MEM/024329/2016 – Tomada de Preços nº. 14/2016 (TSDI – Rua Cidade de Viseu - UGP)

SOLICITAÇÃO DE ESCLARECIMENTOS I – Ata de reunião

– Tomada de Preços nº 14/2016 –

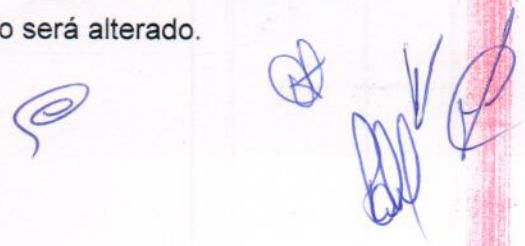
O item 3.2 "BOCA DE LOBO COM CAIXA DE INSPEÇÃO" tem o custo unitário apresentado em planilha de R\$ 893,88, porém em sua composição demonstrada em anexo ao edital conforme colocado abaixo fica comprovado que o somatório do custo está errado já que o item 74138/002 – Laje de Concreto não entrou na soma.

Solicitamos a correção do mesmo para a correta licitação.

Para fins desta licitação a planilha orçamentária válida é a apresentada no Anexo III do referido Edital, uma vez que a alteração de tal planilha irá infringir o Princípio da Economicidade e Eficiência, visto que a possibilidade de uma republicação do certame sairia mais onerosa a Administração Pública que o valor a maior, considerando que a presente Tomada de Preços tem como valor orçado R\$ 218.330,51, e o valor a maior é de R\$ 442,64 (quatrocentos e quarenta e dois reais e sessenta e quatro centavos), representando no preço total menos de 0,5% do valor ora licitado. Caso necessário, tal adequação poderá ser realizada pós contratação.
